**INFORME DE HITO DE CONTROL
N° 064-2021-OCI/5303-SCC**

**“PROCEDIMIENTO DE SELECCIÓN Y EJECUCIÓN
CONTRACTUAL DEL PROCEDIMIENTO DE CONTRATACIÓN
PÚBLICA ESPECIAL N° 004-2019-VIVIENDA-OGA-UE.001,
ELABORACIÓN DE EXPEDIENTE TÉCNICO Y EJECUCIÓN
DE OBRA: RECONSTRUCCIÓN Y REHABILITACIÓN DE
INFRAESTRUCTURA VIAL DE LA ZONA ESTE DEL
DISTRITO DE TUMBES – TUMBES – TUMBES, ITEM 2”**

HITO DE CONTROL N° 6 – EJECUCIÓN DE OBRA

LIMA, 31 DE AGOSTO DE 2021

Fuente: Expediente Técnico "Reconstrucción y Rehabilitación de Infraestructura Vial de la Zona Este del Distrito de Tumbes - Tumbes – Tumbes, Ítem 2", PLANTA TOPOGRAFICA, AV. CIRCUNVALACIÓN PT-01

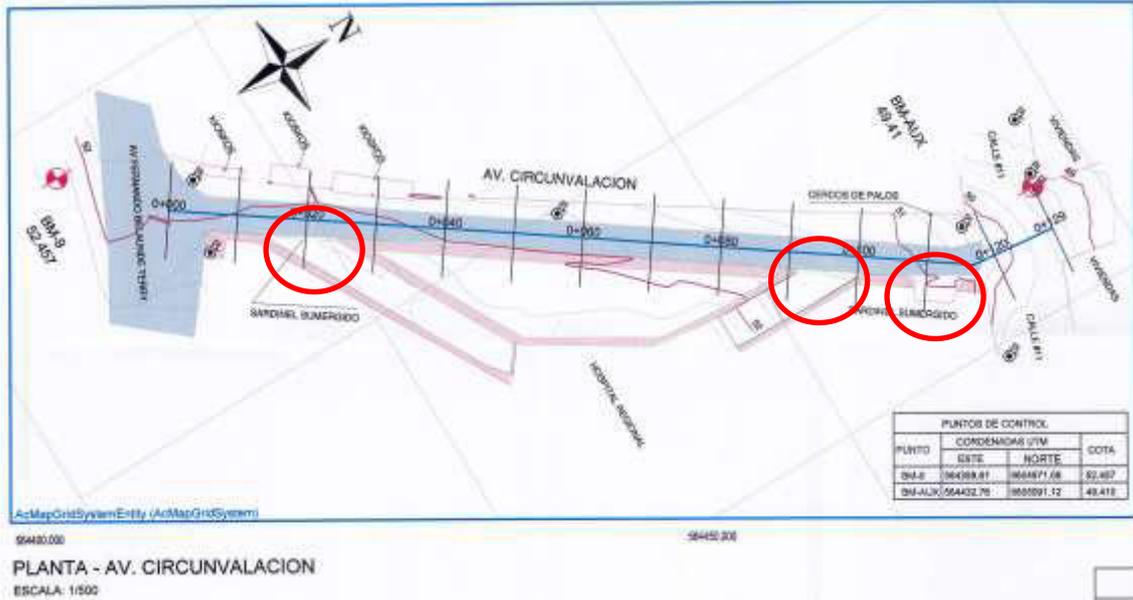
6. EL CORTE DE TERRENO A NIVEL DE SUBRASANTE CON MAQUINARIA PESADA EN LA AVENIDA CIRCUNVALACIÓN, SE HA REALIZADO SIN LLEVAR UN CONTROL ADECUADO DE LOS NIVELES (SIN MONUMENTACIÓN DE LOS PUNTOS DE CONTROL) LO QUE HA OCASIONADO VARIACIONES EN LOS VOLÚMENES DE CORTE Y RELLENO, RESPECTO A LO PREVISTO EN EL PERFIL LONGITUDINAL PROYECTADO EN EL EXPEDIENTE TÉCNICO, MODIFICANDO ASÍ LAS PENDIENTES PROPUESTAS, NPT DE LA VÍA, RAMPAS DE ACCESO AL HOSPITAL REGIONAL DE TUMBES Y VEREDAS; GENERANDO EL RIESGO DE AFECTAR LA FUNCIONALIDAD DEL PROYECTO EN LA AVENIDA INDICADA, ASÍ COMO EL DISEÑO DEL PAVIMENTO RÍGIDO PROYECTADO.

Cabe indicar, que no se encontraron los hitos o monumentos de los PA's y BM's que se utilizan para materializar los sistemas viales de coordenadas planimétricas y altimétricas, es decir aquellos hitos o monumentos que expresan la nivelación absoluta de la vía, con el objeto de tener puntos de control altimétrico para el trabajo topográfico, así como para permitir posteriores replanteos de obra.

Descripción: El espesor del paquete estructural muestra espesores de 25 cm para el mejoramiento de la Subrasante, 20 cm para la Sub base y 20 cm para el pavimento de concreto rígido, debiendo el NPT del pavimento rígido estar de acuerdo a los niveles planteados en el perfil longitudinal de la vía, de tal manera que no se alteren los niveles de veredas y rampas, así como las pendientes de la vía.

La siguiente imagen muestra el plano en planta de la Av. Circunvalación donde se detallarán los puntos críticos que variarían de no llevar un control adecuado de los niveles de conformación del paquete estructural de la pavimentación.

En base a los planos y levantamientos topográficos del Proyecto, sus referencias y BMs, el Contratista procederá al replanteo general de la obra, en el que de ser necesario se efectuaran los ajustes necesarios a las condiciones reales encontradas en el terreno. El contratista será el responsable del replanteo topográfico que será revisado y aprobado por el Supervisor, así como del cuidado y resguardo de los puntos físicos, estacas y monumentación instalada durante el proceso del levantamiento del proceso constructivo.

El Contratista instalara puntos de control topográfico estableciendo en cada uno de ellos sus coordenadas. Para los trabajos a realizar dentro de esta sección el Contratista deberá proporcionar personal calificado, el equipo necesario y materiales que se requieran para el replanteo estacado, referenciación, monumentación, calculo y registro de datos para el control de las obras.
